Aclaración de los Documentos de la Licitación

Licitación Pública Internacional LPI N° 001- CONGRESO/BID-CR “Adquisición de Cámaras Robóticas, Equipos Adicionales, Equipos Satelitales y de Microondas

Contrato de Préstamo 1458/OC-PE. Programa de Fortalecimiento Institucional
del Congreso de la República.

El requerimiento se describe mediante el siguiente diagrama de bloques:

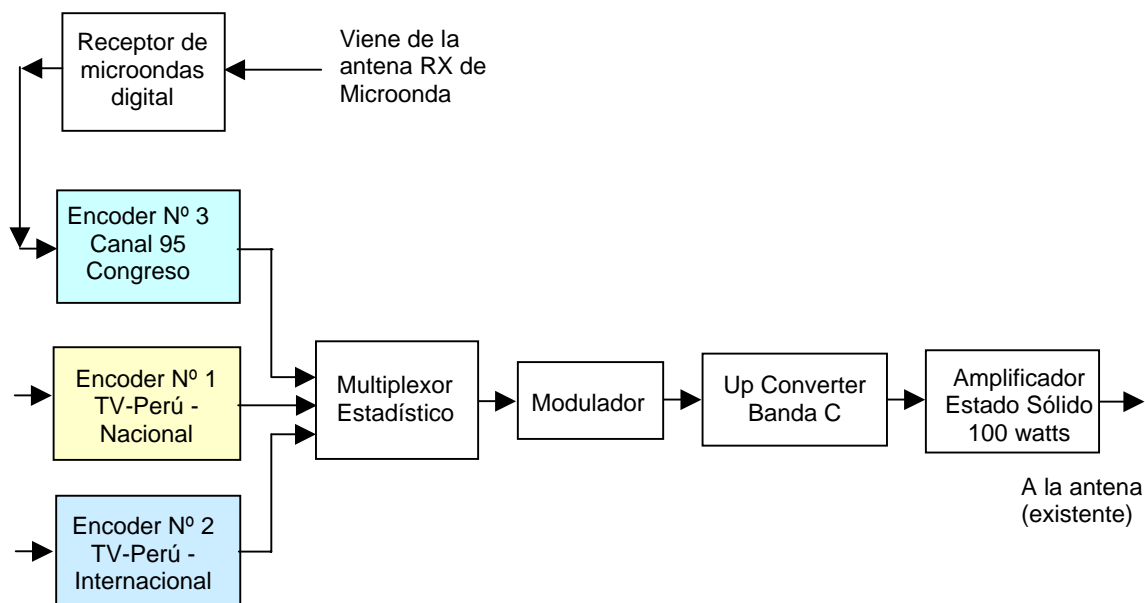
De esta manera, la función del equipo cumpliría con las necesidades del requerimiento tal como se habría planteado, y nuestra consulta consiste en que nos confirmen la opción de poder presentar la solución aquí descrita.

Se acepta la solución que sea todo integrado, con el cuarto encoder colocado en el mismo rack o que esta unidad (de reemplazo) pueda ser suministrada por separado, en tanto el sistema sea amigable y de fácil recambio en caso de falla. También se aceptan soluciones en que todos los componentes del sistema sean unidades independientes. Lo mismo es aplicable a las fuentes redundantes, se puede suministrar fuentes separadas (otra fuente para reemplazo) para el caso de ser necesario. Se deberá suministrar los cables de interconexión y todo el material necesario para que los lotes N°s 6 y 7 funcionen como un todo. El término doble pasada no discrimina a tecnologías equivalentes o que tengan otro nombre. También está permitido cotizar cada equipo stand alone.

Para mayor precisión se detalla lo siguiente: El IRTP dispone de 12 MHz de ancho banda en el satélite IS 1R (ex Panamsat 1R) para ser distribuidos de la siguiente manera:

Los parámetros de recepción son: Frecuencia de bajada: 4096 MHz, FEC: $\frac{3}{4}$ y Symbol Rate: 8102 Msps, el proveedor entregará los equipos debidamente programados (seteados) para la recepción de la señal satelital con estos parámetros.

Los lotes N°6 y N°7 deberán ser suministrados por un solo proveedor, la salida digital del microondas deberá ingresar al encoder (codificador N°3) del paquete de encoders del lote N° 6, para lo cual el proveedor deberá suministrar lo necesario (Convertor, adaptador, transmodulador, etc) para que esta operación pueda realizarse sin ningún problema.

El cuarto encoder es para reemplazo de cualquiera de los otros tres en caso de falla. Kit modular de reemplazo.

Detalle de ubicación de las cámaras del N°1 al N°4 c/u con 30 posiciones de memoria y la N° 5 a la mesa directiva

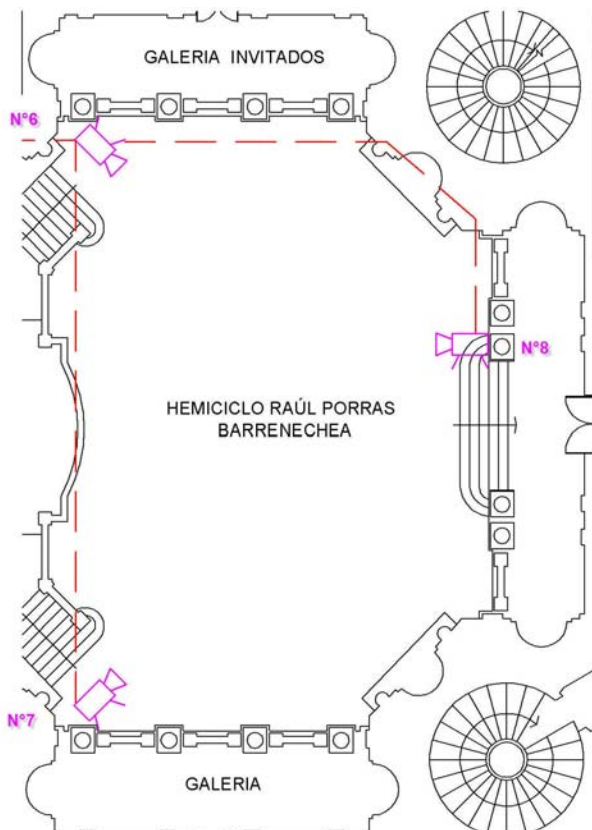
A fin de presentar una propuesta real sobre la instalación de las cámaras, independiente de la visita técnica a realizar solicitamos nos provean el plano de ubicación de cada cámara incluyendo las rutas determinadas de los cables ya que sabemos que el local del Congreso por ser un edificio histórico tiene restricciones para instalar cables, hacer agujeros, zanjas, colocar canaletas, etc.

Las 5 señales de las cámaras robóticas deben entregarse en un rack suministrado por el proveedor debidamente frameadas (sincronizadas) en SDI (SMPTE-259M) en el ambiente 209B (el proveedor suministrará las cámaras instaladas en las ubicaciones indicadas en este diagrama y los cables de interconexión para el video y control remoto de las cámaras desde la ubicación de cada cámara hasta el rack del ambiente 209B).

De las cámaras N°s 1 al 4 cada una deberá tener al menos 30 posiciones de memoria para preestablecer la ubicación de al menos 30 escaños de igual número de Congresistas. La cámara N° 5 deberá enfocar a la Mesa Directiva y tener igual número de presets que las otras cámaras por razones de estandarización.
